Advokatfirma
FELLAND

15. desember 2025

Tvungen bygging av hytteveg i urørt terreng ned til Skredvatn, gjennom tunet til Rinden

Plan-, lengdeprofil: Veg Fossum

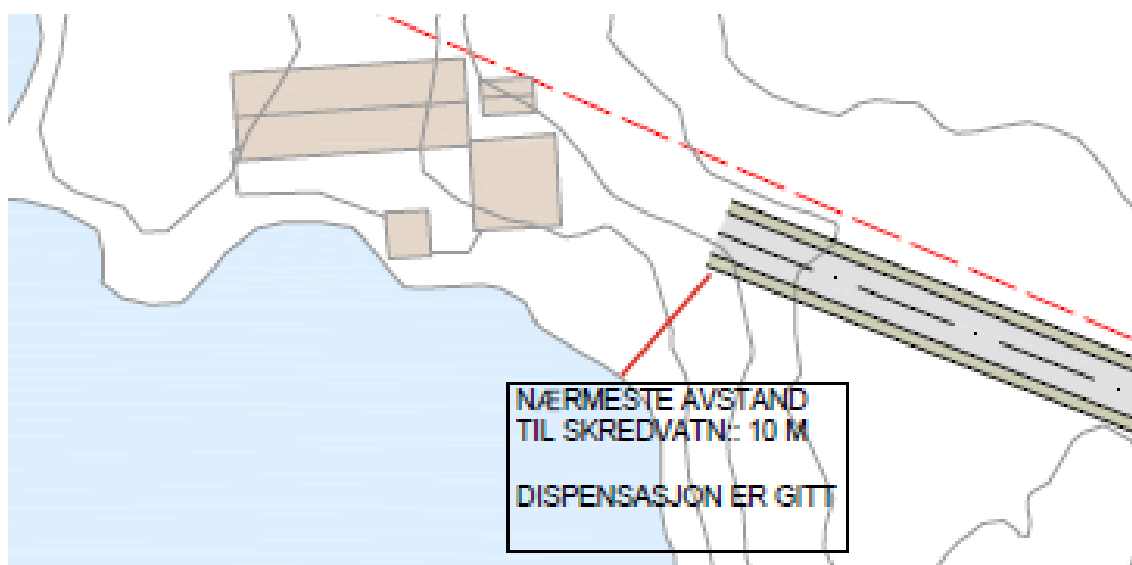
Rinden har fått vegplanlegger Bergland til å tegne og profilere hyttevegen til Lervik, se vedlegg 1. På side 8 i dokumentet fra Bergland ligger det et kart:

Lilla strek er eiendomsgrensen for bnr 62 og bnr 66. Blå strek på kartet viser hvor vegens ytterpunkt er. Kartet viser at vegen må gå også over bnr 62 og bnr 66.

Jordskifteretten kan ikke søke om å bygge veg på de to eiendommene bnr 62 og bnr 66, som ikke er part i jordskiftesaken. Dette følger jordskifteloven § 6-9 om saklig og geografisk avgrensing. Det samme følger etter tvisteloven § 1-3. Det vil være alvorlige brudd på kontradiksjon, om jordskifteretten i det hele tatt sender søknad til kommunen om å hyttevegen til Lervik inn på to eiendommer som ikke er part i saken.

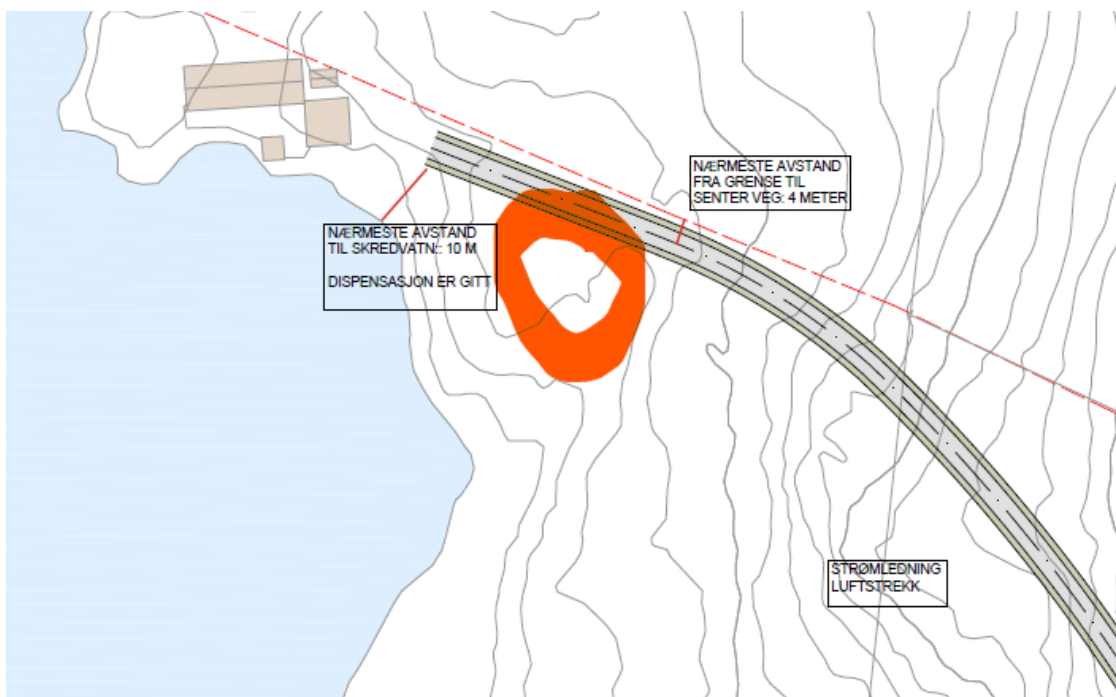
Det er ikke tegnet inn snuplass inne på hytteeiendommen til Lervik, se vedlegg 12.5:

Det er viktig at snuplass inne på Lervik sin hytteeiendom også tegnes inn, og at det søkes om bygging av snuplass. Først når kommunen/statsforvalteren ser snuplassen inntegnet inne på hyttetomten til Lervik, ser vi omfanget av terrenginngrep i umiddelbar nærhet til Skredvatn.

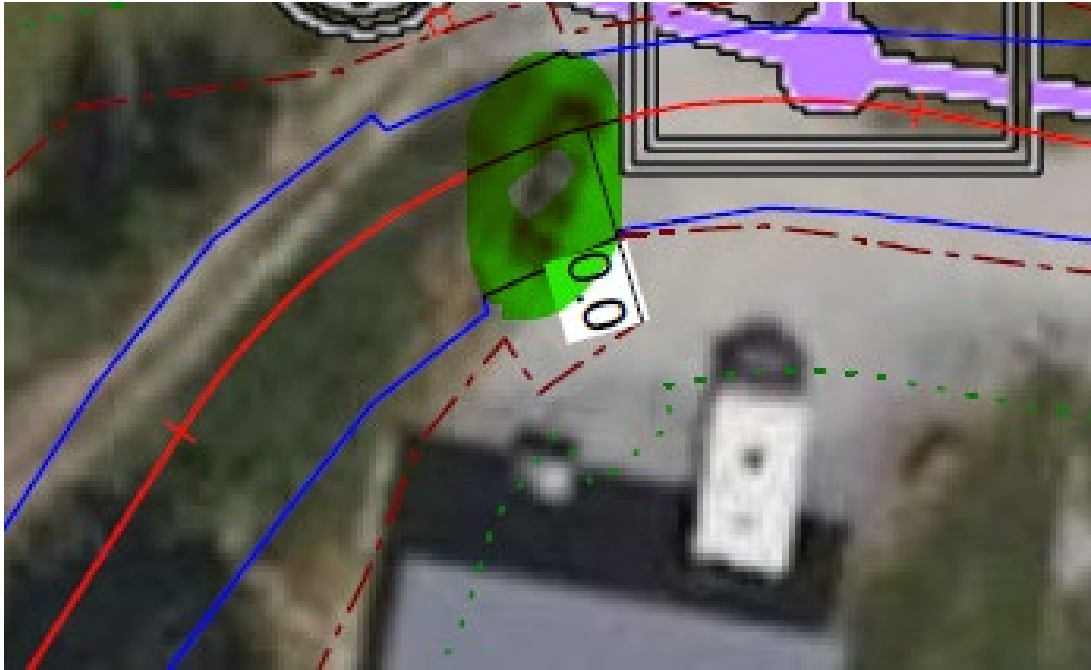
Det er ikke nevnt i utkastet til søknad fra jordskifteretten, men Rinden mister vedplassen sin. Dette går tydelig fram av side 8 av vegplanlegger Bergland sin plan, der det ligger et kart over vegen ved redskapsbygget til Rinden:

Det som er grønn sirkel er lager/vedplass for Rinden. Som det går fram av kartet, vil Rinden miste dette området til veggen.

Veggen er planlagt til å bygges mellom de to blå strekene på kartet, og vegbanen være fri for hindringer til en hvertid, slik at Lervik kan kjøre til hyttedøra. I vurderingen fra Bergland heter det på side 3:

- lagrings/parkeringsareal foran verkstedbygg reduseres betydelig
- utvidelsesmulighet av eksisterende bygg forhindres

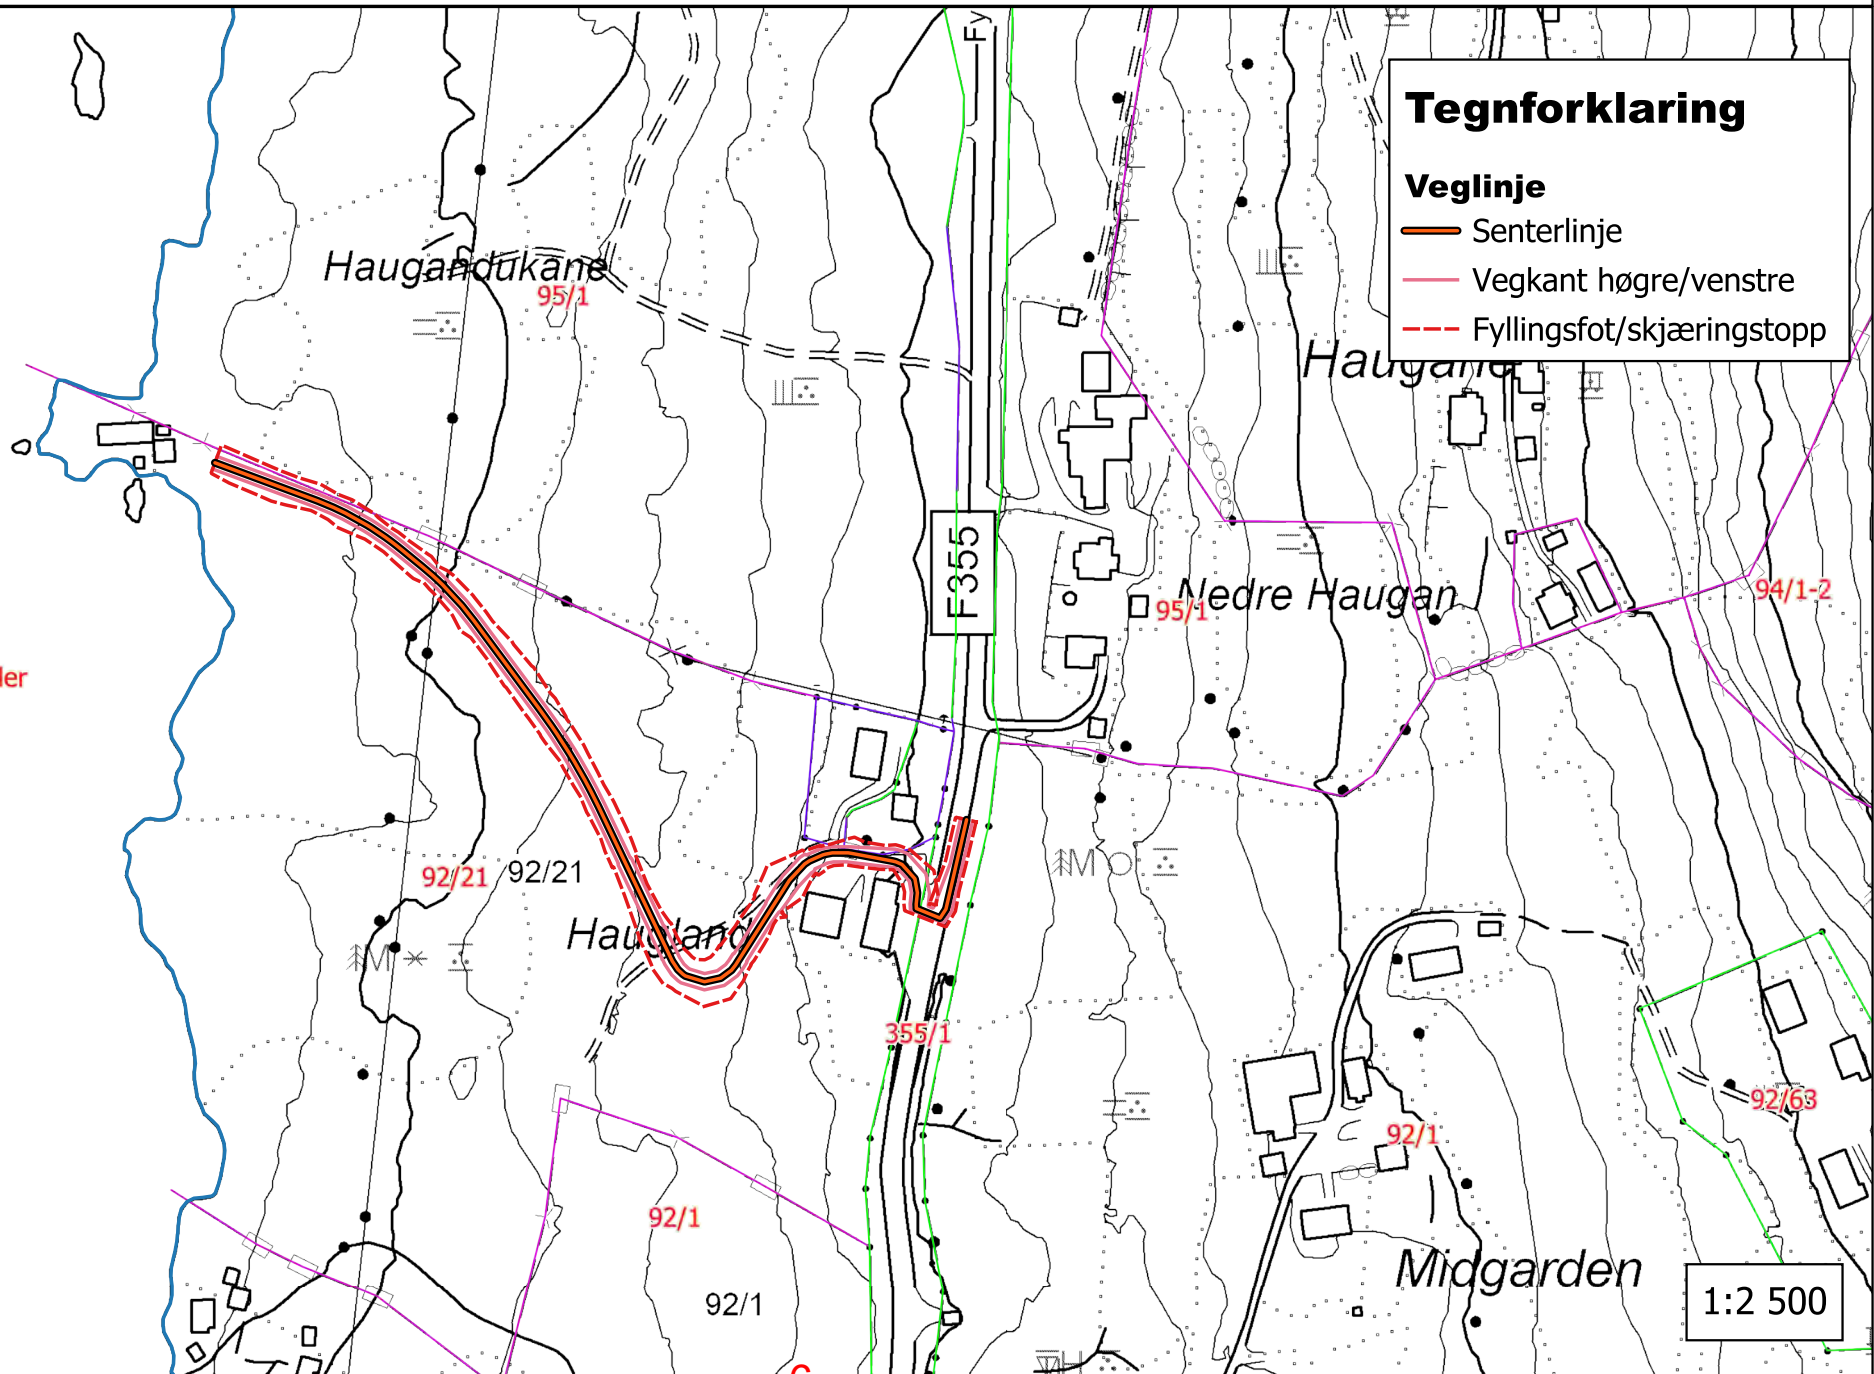
Sit.plan2:

Vedlagt «Sit.plan2» viser senterlinje planlagt veg uten tilknytning til F355 eller snuplass tilpasset vegklasse 5. Etter Utvalssak 51/22, Hovedutval for plan og miljø 30.11.2022 skal «Vegen skal byggjast etter norm for landbruksvegar, Vegklasse 5 - Sommarbilveg for tømmerbil utan hengar.»

Så lenge dette ikke er vist på vedlagt «Sit.plan2» ser en ikke at vilkårene i vedtaket er oppfylt.

- veglinje krysser eiendomsgrense (se vedlagt kartutsnitt)

- veglinje krysser eiendomsgrense (se vedlagt kartutsnitt)

Veg Fossum - arealtyper (AR5 NIBIO)

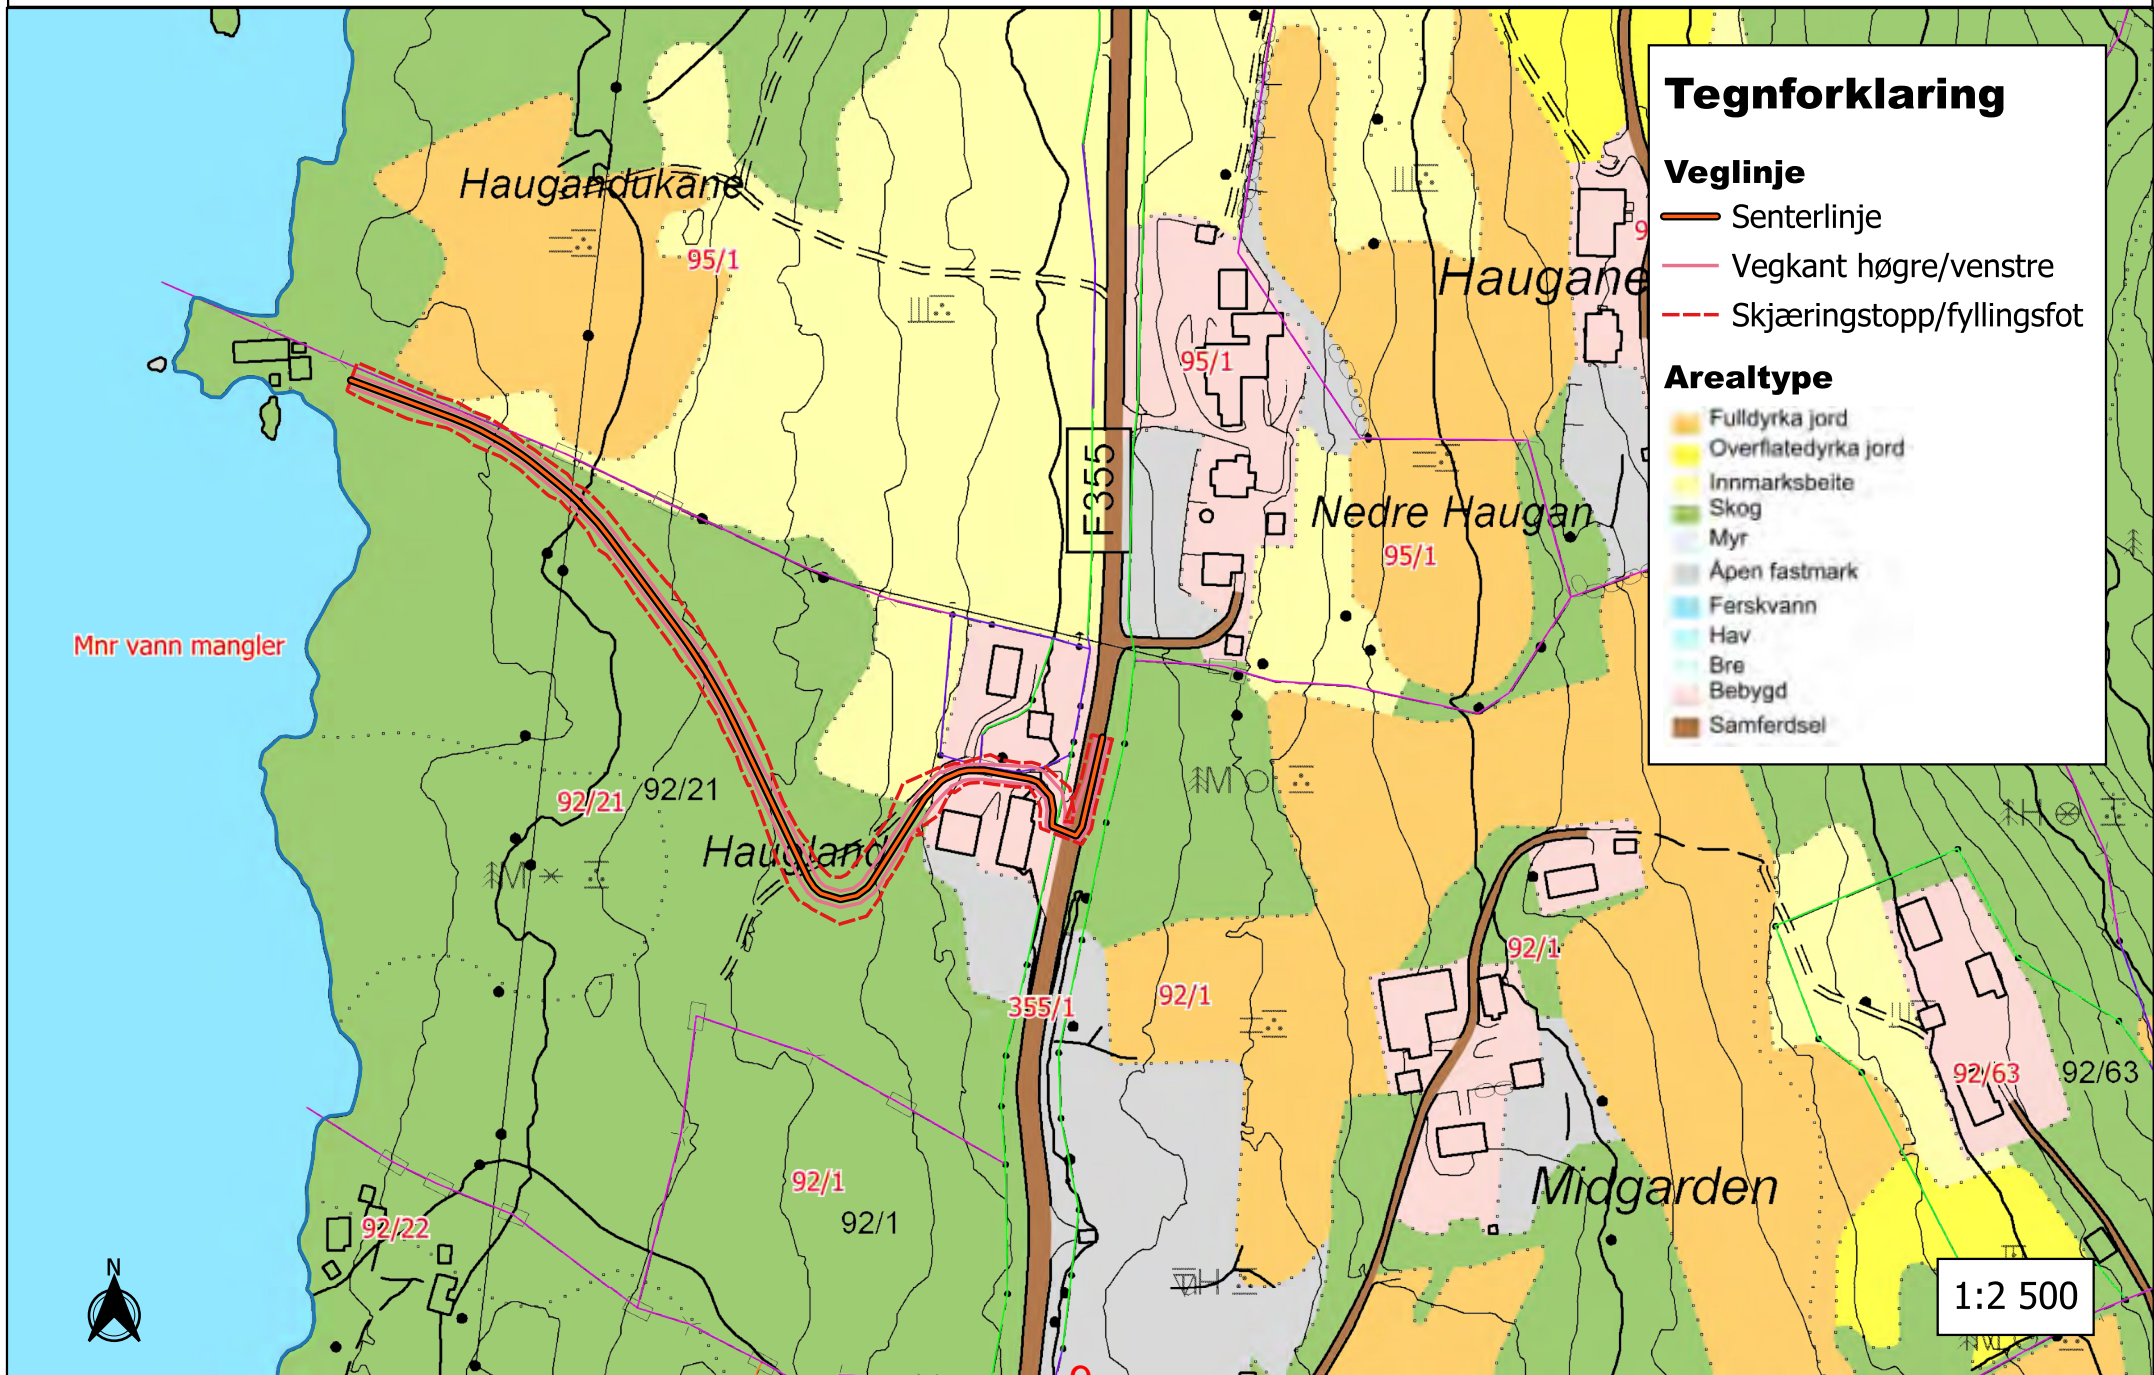
- vegtrasè inkludert fylling legger beslag på innmarksbeite som vist på vedlagt kart over arealtyper (AR5)

Det er feil forutsetning fra jordskifteretten, når de skriver at det ikke må bygges ned dyrket mark. Nedbygging av dyrket mark er et uttalt mål for samfunnet å hindre. Vi stiller oss undrende til at Lervik og jordskifteretten ikke ser at det må bygges ned dyrket mark. Eksisterende vegtrasee er så smal, at det er helt åpenbart at det må bygges ned dyrket mark, dersom det skal bygges en hytteveg til Lervik. Dette ble tydelig påpekt av Rinden under den felles befaringen.
